BOUWVERGUNNING AANVRAGE

wonende  te  verzoek (t)(en) vergunning
voor het bouwen ¹⁾ van helft van dubbel woonhuis
bestemd voor woning

op het perceel, kad. bekend gemeente Garderen ~~Barneveld~~ sectie B 1 nr. 1289
plaatselijk gemerkt Koudhoornseweg te Garderen

Naam en woonplaats ontwerper	Architektenbureau v.d.Poll & v.Bokhorst Nijkerk
Naam en woonplaats aannemer	Bouwbedrijf E.Bronkhorst Putterweg 56 ¹ Garderen tel: 05776-286.
Oppervlakte van het bouwterrein	1300 m ² .
Breedte of lengte van het bouwterrein langs de weg	26 m.
Afstand van het gebouw tot de perceelgrenzen	3 m.
Afstand van het gebouw tot de belendende bebouwing	20 m.
Hoogteligging van de vloer der benedenwoonvertrekken:	
a. boven de kruin van de weg	in overleg met bouw en woningtoezicht.
b. boven het omliggend terrein	" " " " " " "

verdieping

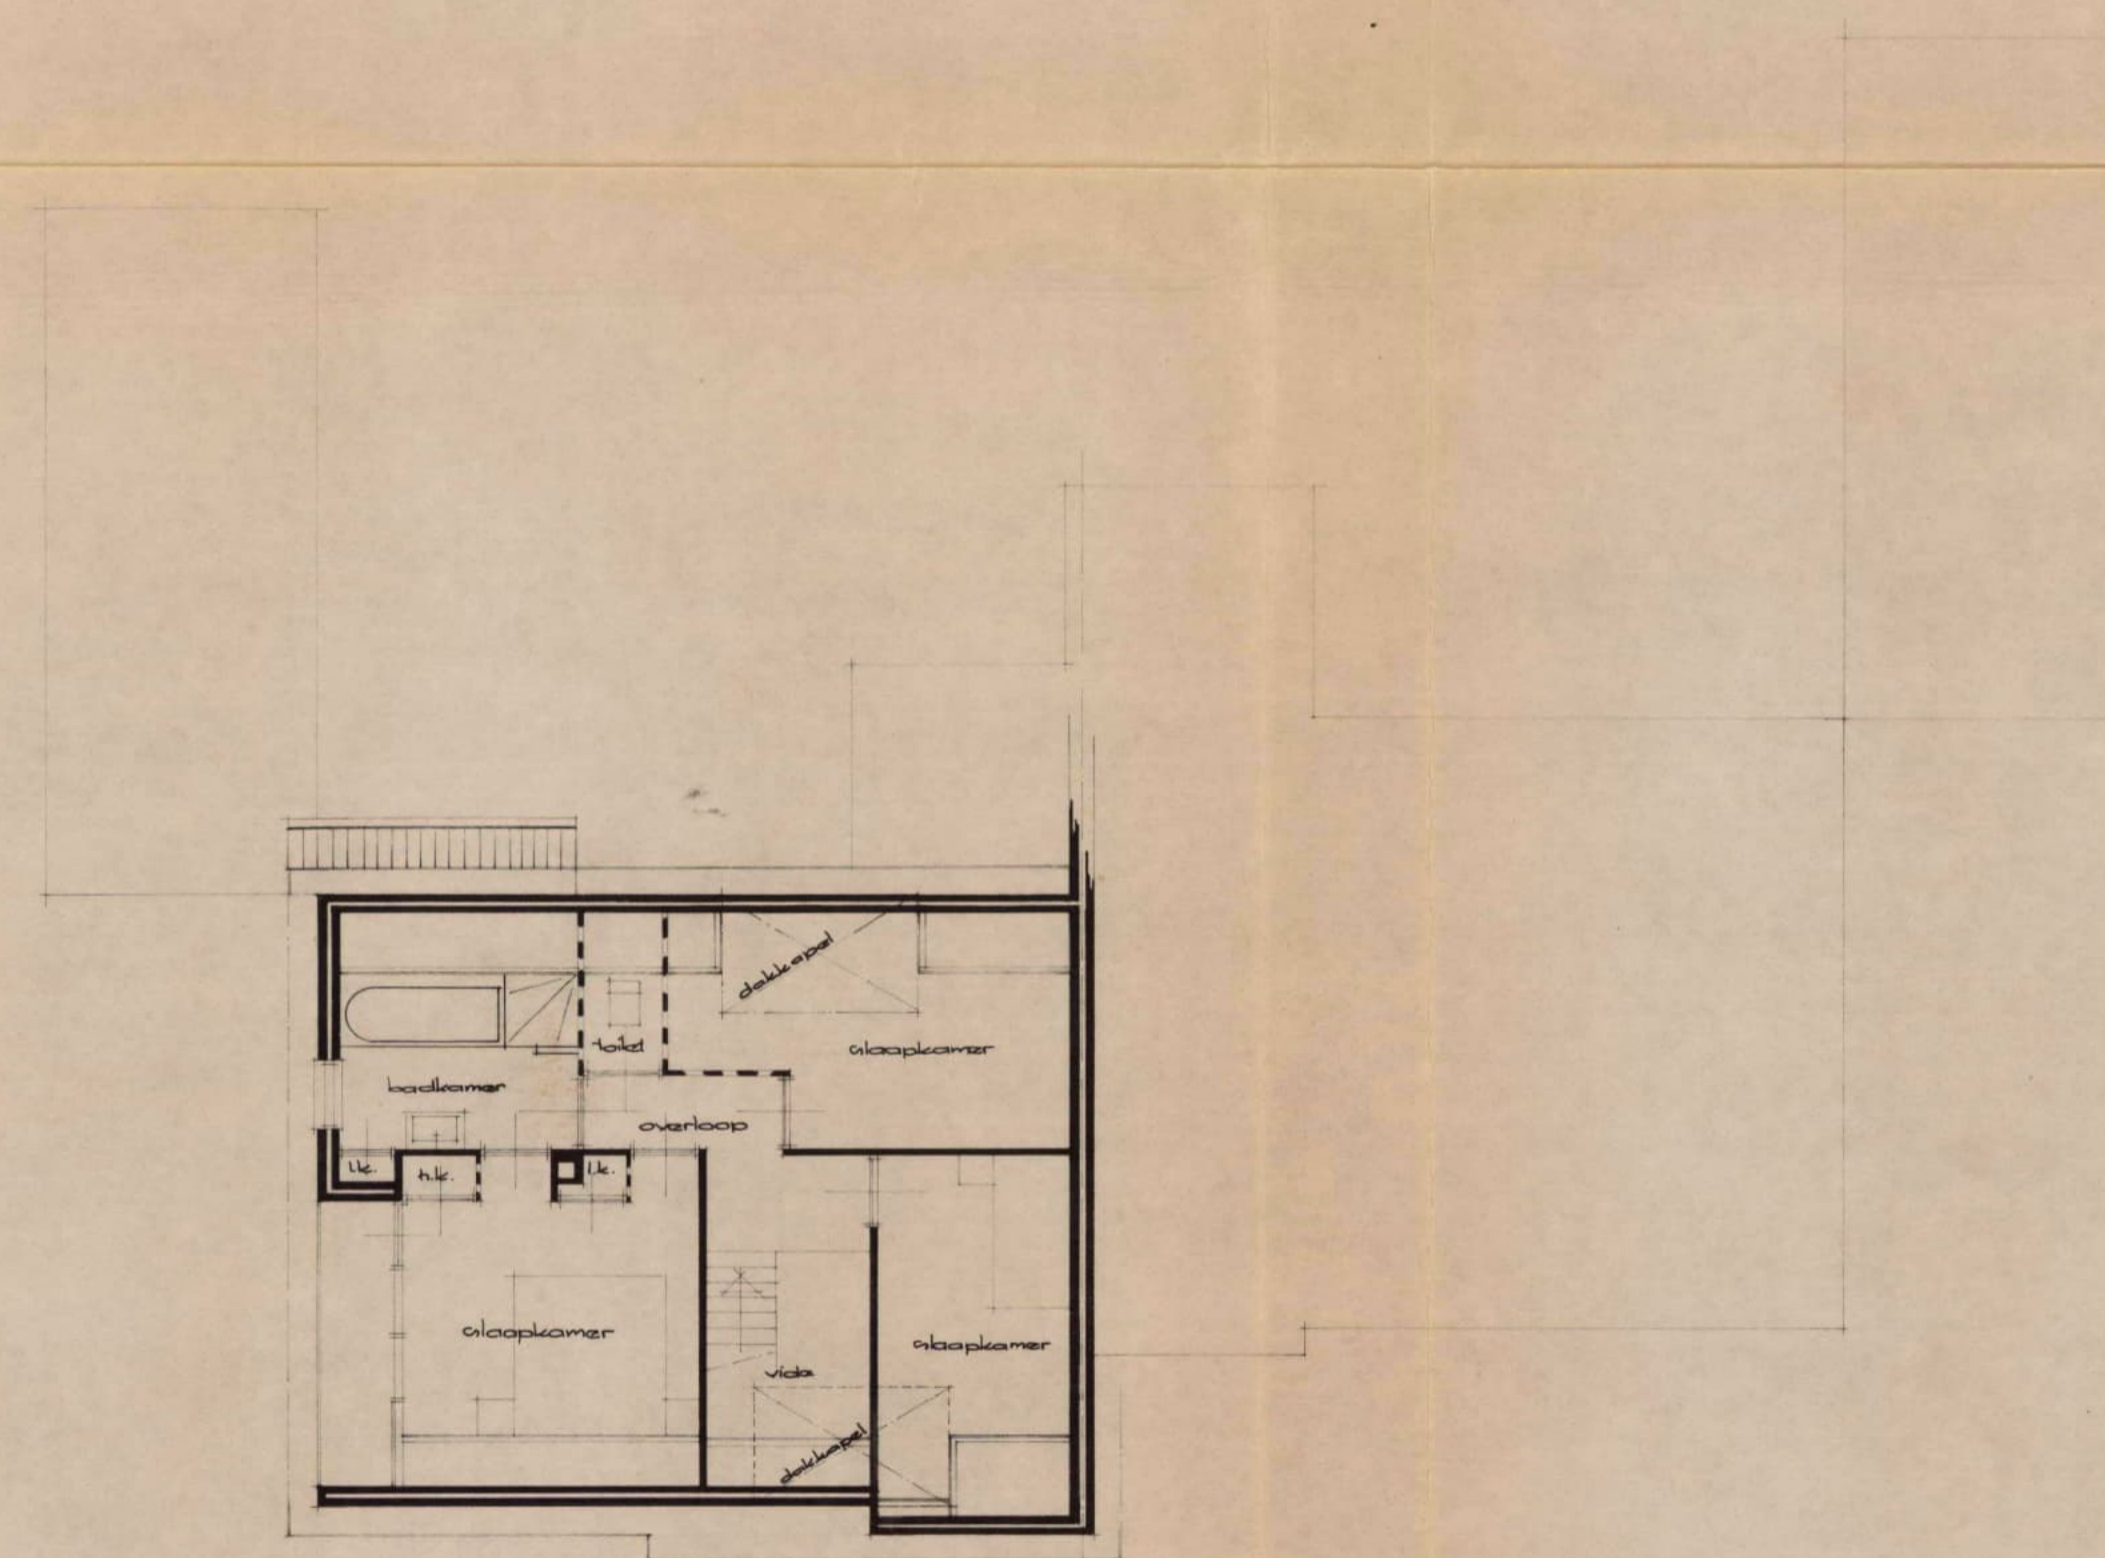
De commissie is van oordeel dat dit plan uit een oogpunt van welstand aanvaardbaar is. Voor het metselwerk dienen evenwel naar rood neigende gevelstenen in plaats van geel/rode stenen te worden gebruikt.

Bij het indienen van een volledige bouwaanvraag moeten monsters van de toe te passen gevelstenen worden overgelegd.

Na onderzoek is gebleken, dat dit plan uit een oogpunt van welstand aanvaardbaar is. Voor het metselwerk dienen evenwel naar rood neigende gevelstenen in plaats van geel/rode stenen te worden gebruikt.

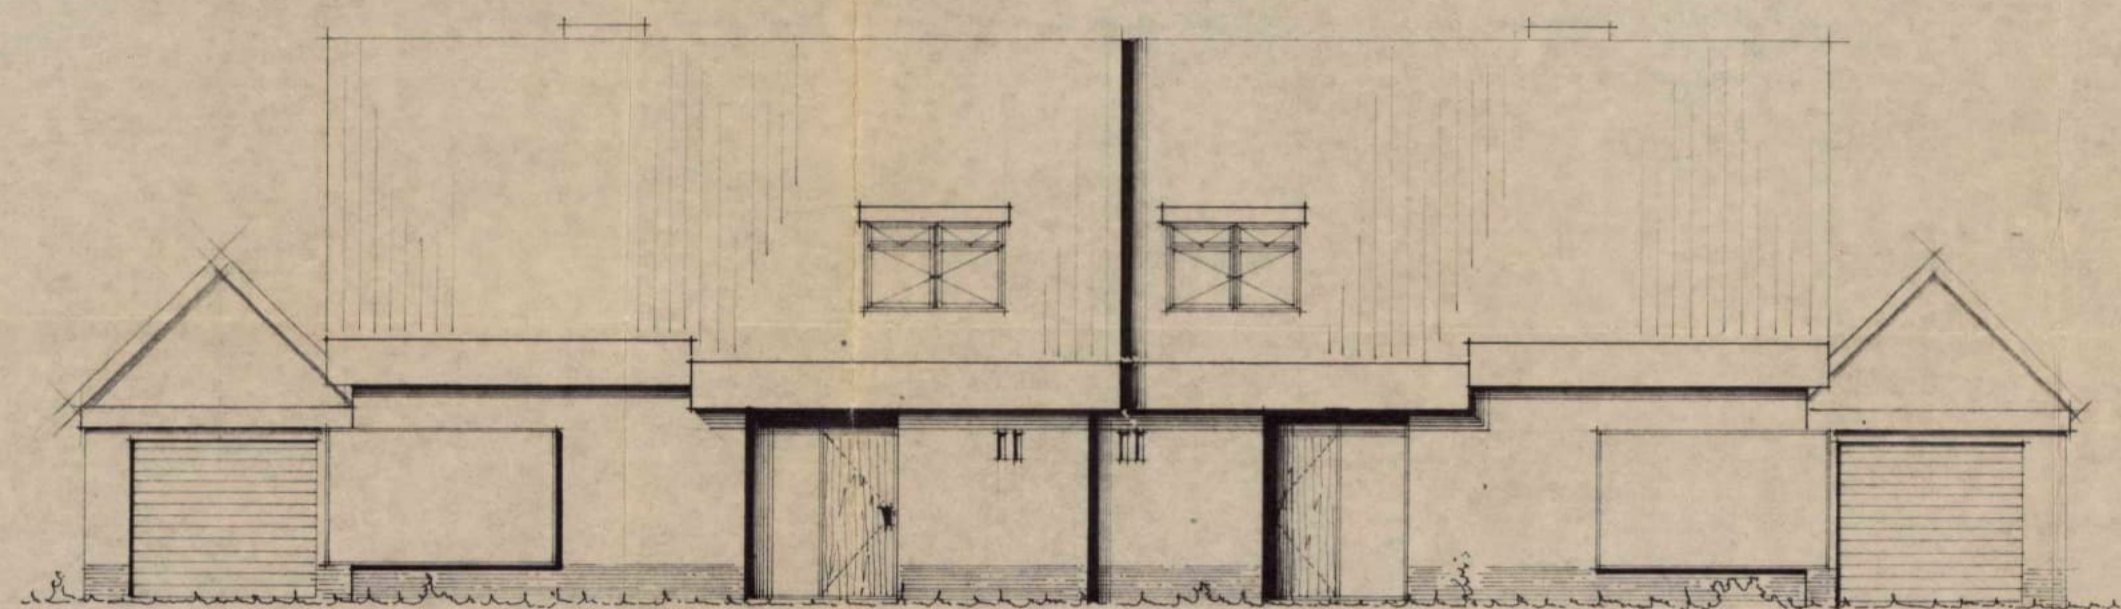
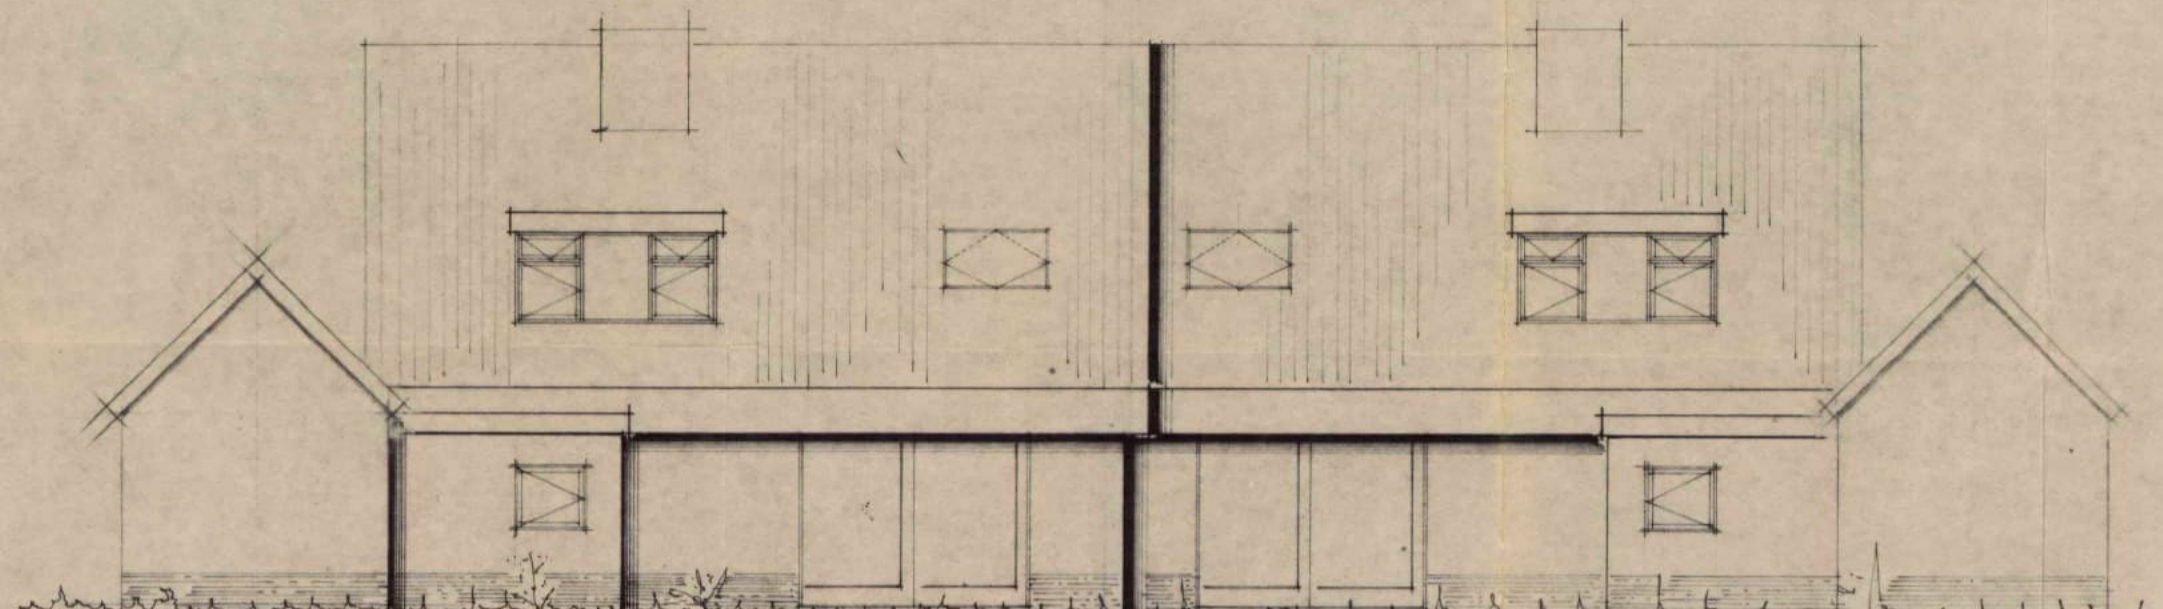
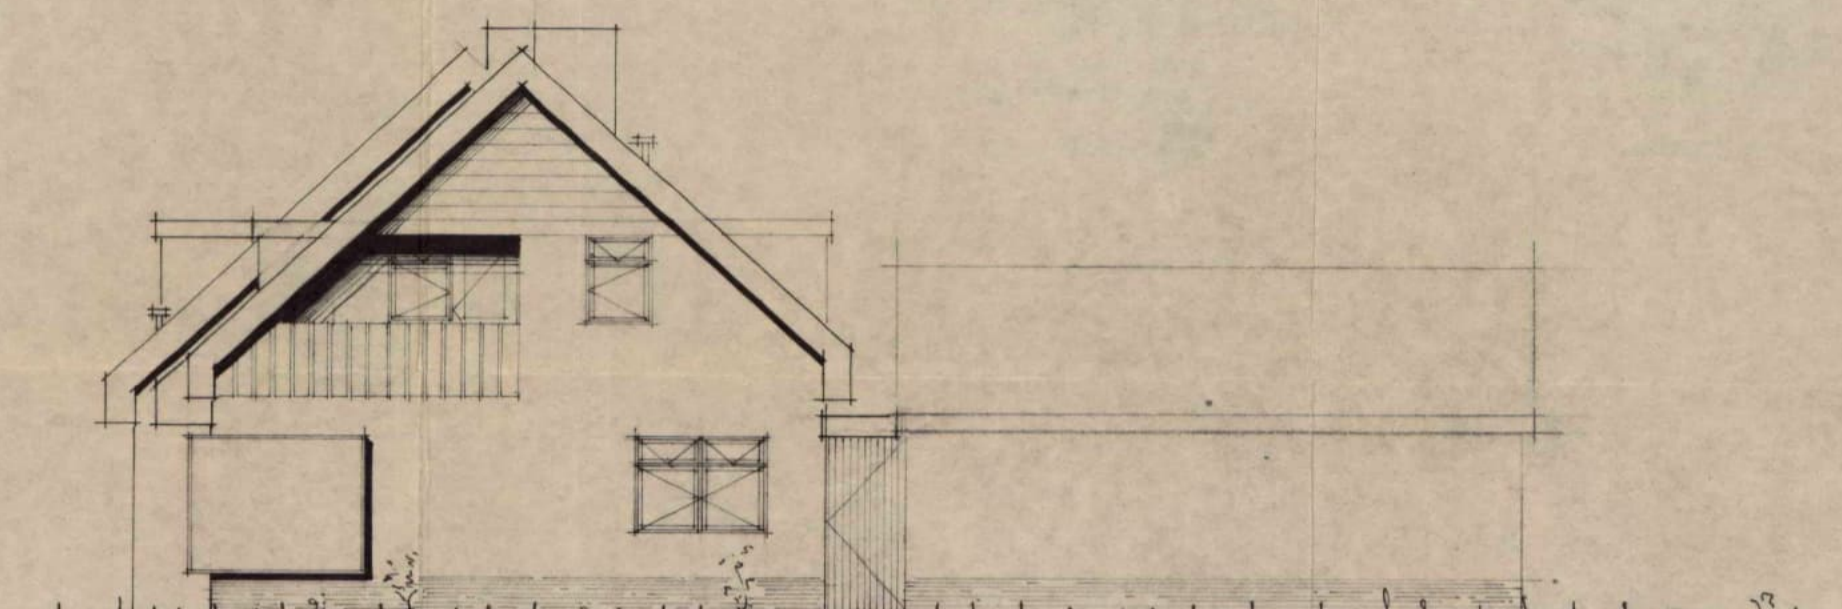
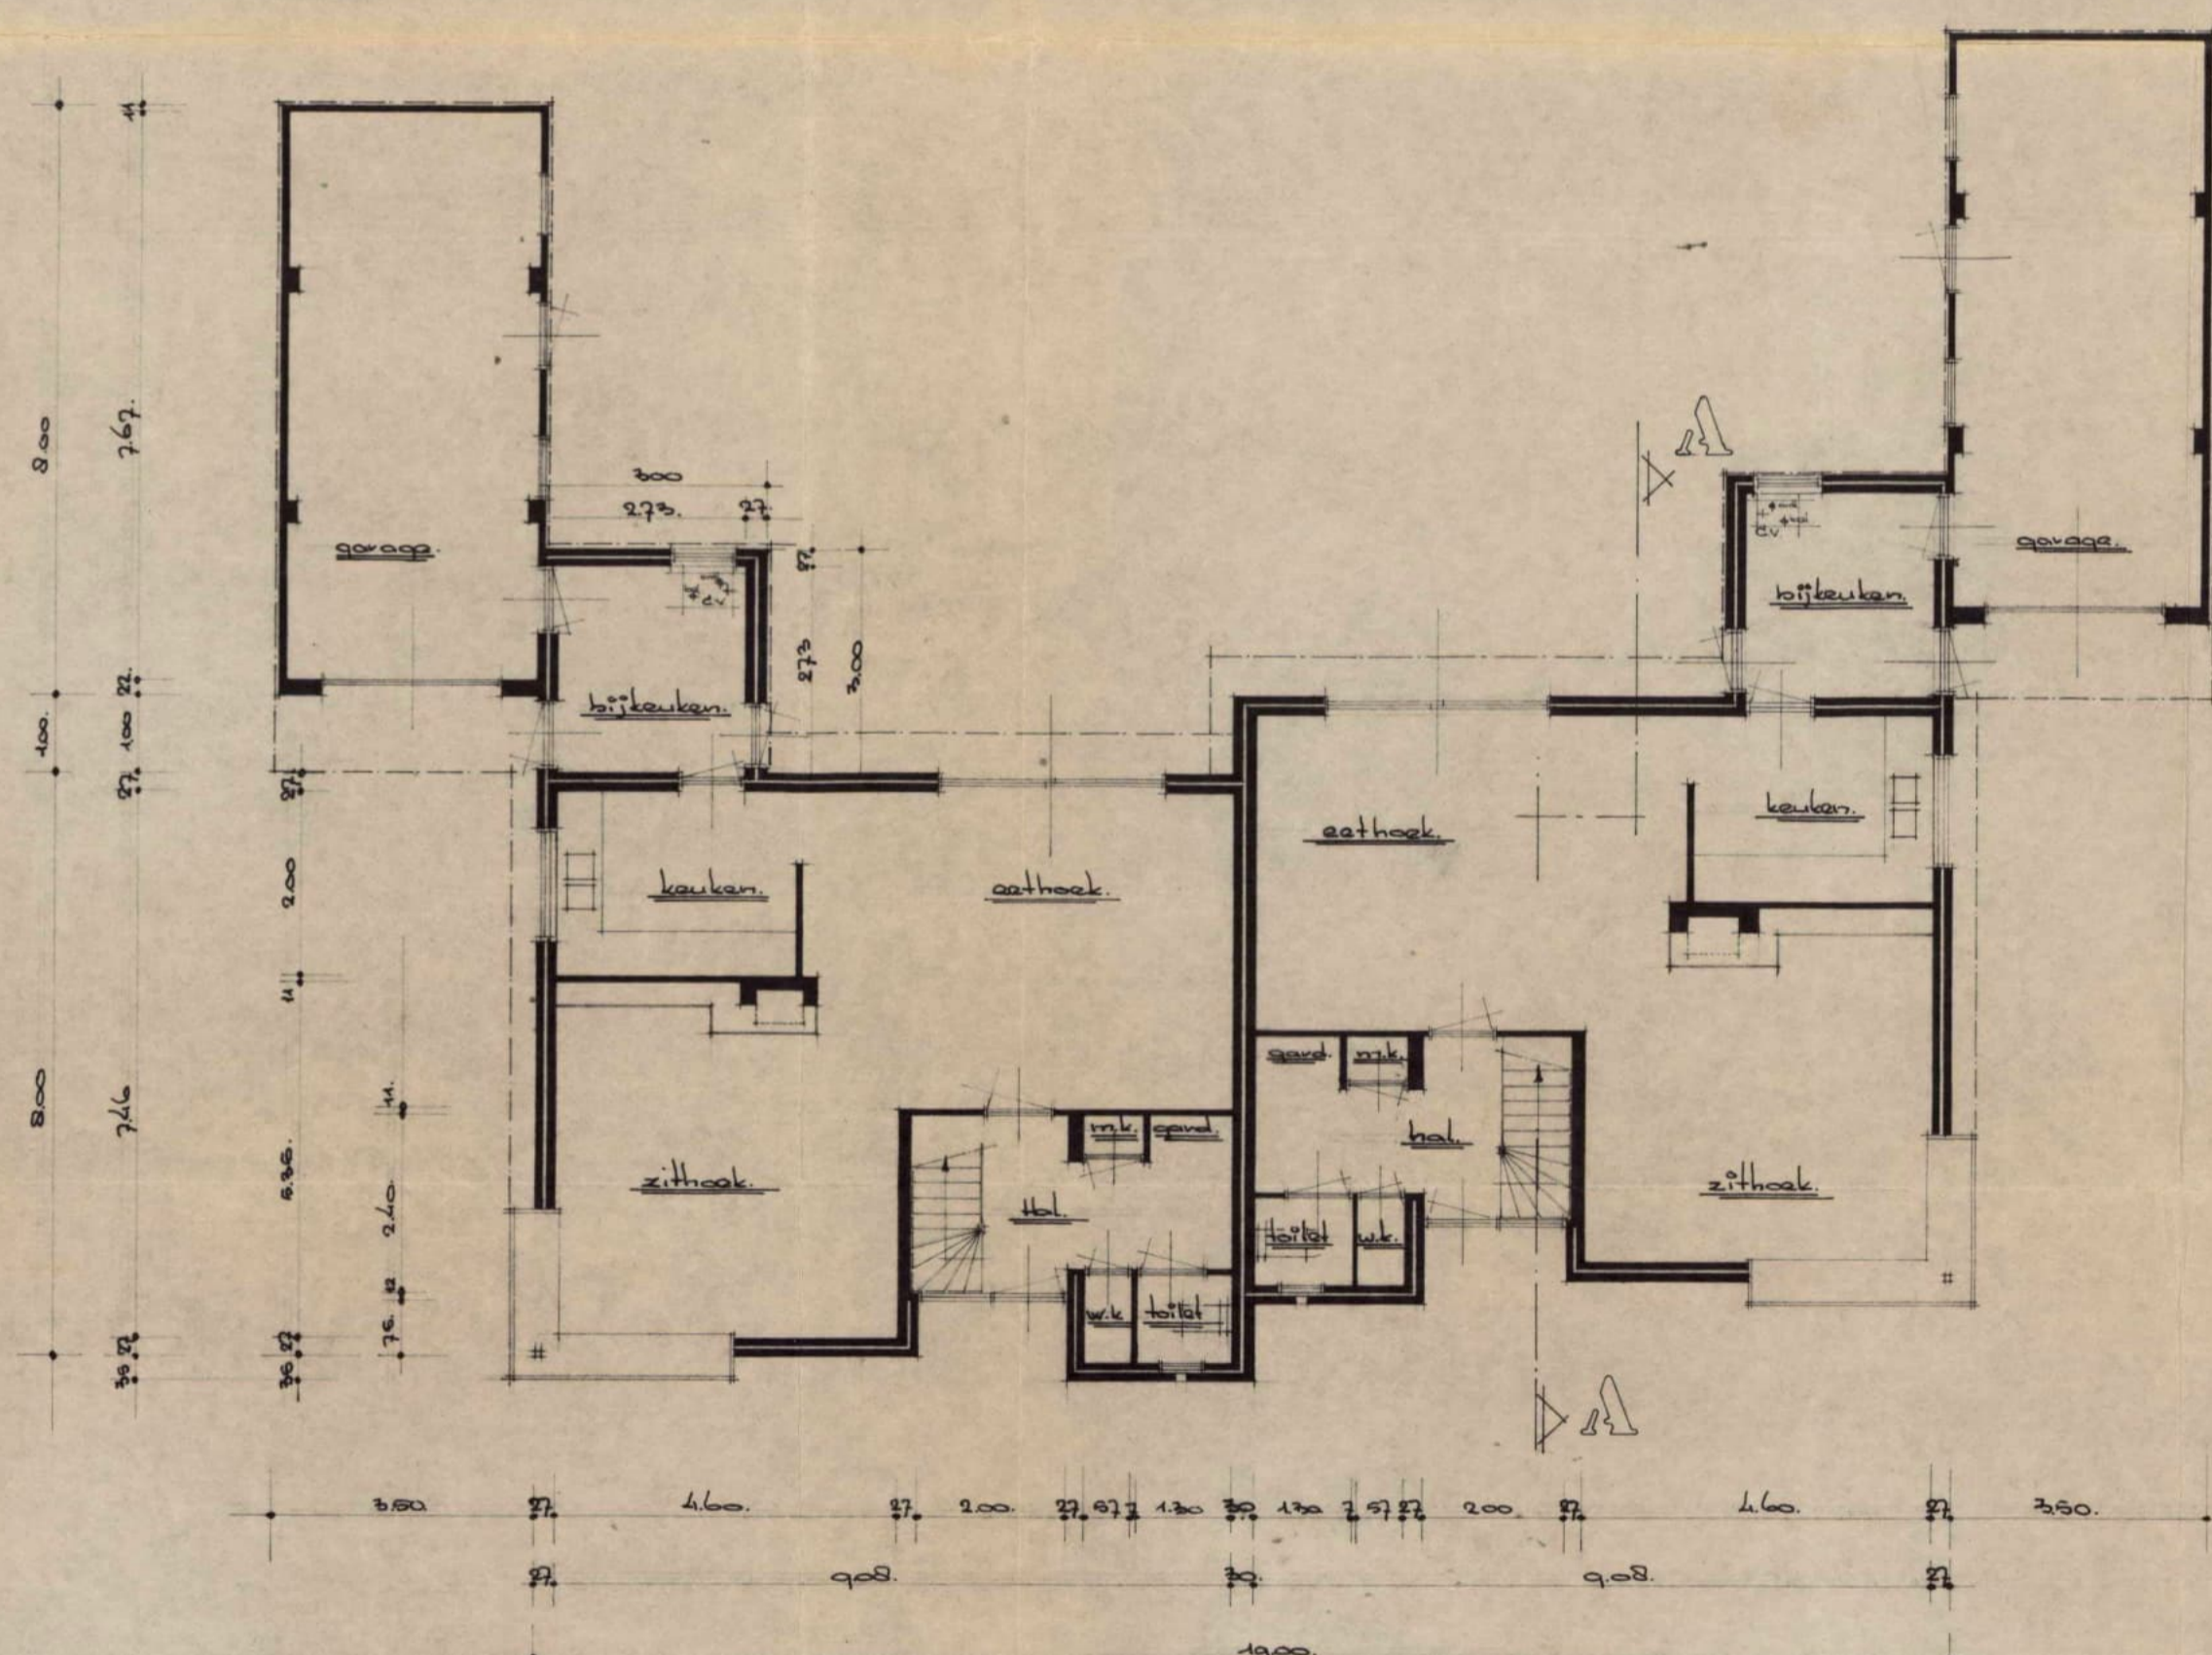
De wijziging betreft de kapvorm van de garage. Het gewijzigde plan is op 11 februari 1981 door de welstandscommissie aanvaardbaar bevonden.

Tegen de voorgestelde wijziging behoeft geen bezwaar te bestaan. De bouwkosten blijven ongewijzigd en de bij de vergunning gestelde voorwaarden blijven van kracht.

Geadviseerd wordt op het verzoek gunstig te beschikken en bijgaande gewijzigde tekeningen in de plaats te stellen van de bij de vergunning behorende tekeningen.

Naar aanleiding van een namens u gedaan verzoek verlenen wij u hierbij vergunning om de bouw uit te voeren overeenkomstig de bijgevoegde gewaarmerkte tekening.
